**Zamawiający**  
**GMINA SŁUBICE**  
**09-533 Słubice, ul. Płocka 32**

Oznaczenie sprawy: PP.ZP.271.3.2013

dotyczy: postępowania o udzielenie zamówienia publicznego prowadzonego w trybie przetargu nieograniczonego na podstawie art. 39 ustawy Prawo zamówień publicznych (tj. Dz. U. Nr 113 z 2010 roku poz. 759 ze zmianami) przedmiotem którego jest wykonanie robót budowlanych pn. „Przebudowa drogi gminnej G26 (Barcik) Bończa – Łaziska – Studzieniec”.

### **Wyjaśnienie Specyfikacji Istotnych Warunków Zamówienia**

Przekrój poprzeczny drogi gminnej

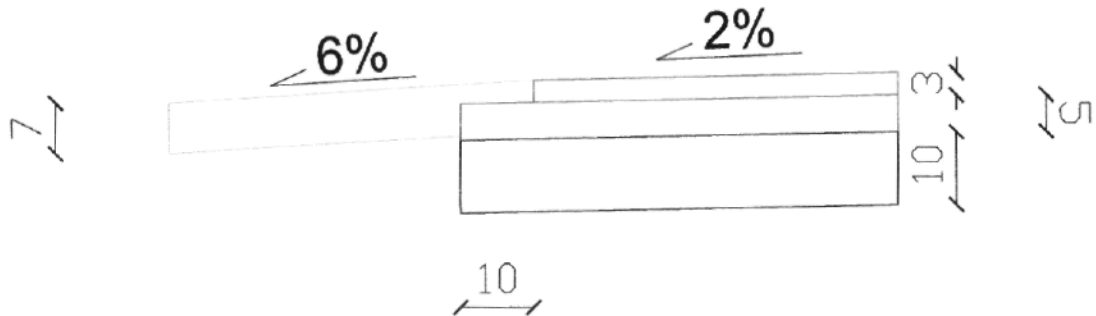
Prosimy o zamieszczenie przekrojów normalnych drogi będącej przedmiotem zamówienia.

W załączeniu przekrój normalny drogi.
